Kit Tendicinghia

febi 40308

Rif. Comparativo 03L 903 137 T S1

adattabile per
**Audi, VW, Seat e Škoda Motori 1,6 TDI e
2,0 TDI con sistemi ad iniezione Common-Rail.**

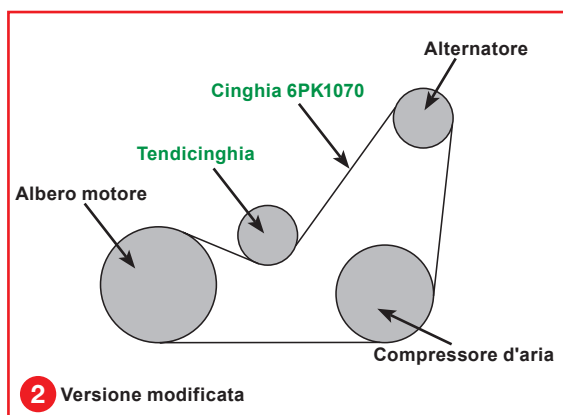
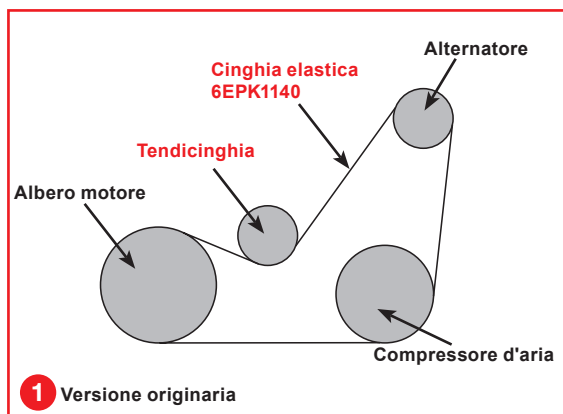
La cinghia poly V 6EPK1140 per i motori sopraindicati non viene più installata e la nuova cinghia 6PK1070 non può essere montata direttamente.

La versione originaria della trasmissione ausiliaria era azionata dalla cinghia elastica e dal tendicinghia (fig.1). Per potere implementare la proprietà di esecuzione, i fabbricanti del veicolo hanno progettato e sviluppato una nuova costruzione della trasmissione ausiliaria.

La versione modificata utilizza al posto della cinghia elastica e del tendicinghia una nuova cinghia poly V e un elemento tenditore (fig. 2).

Per questa ragione febi bilstein fornisce oltre ai componenti reperibili singolarmente anche un kit tendicinghia completo (febi 40308), che include assieme alla nuova cinghia (febi 37533) e al tendicinghia (febi 27618) anche i bulloni di fissaggio.
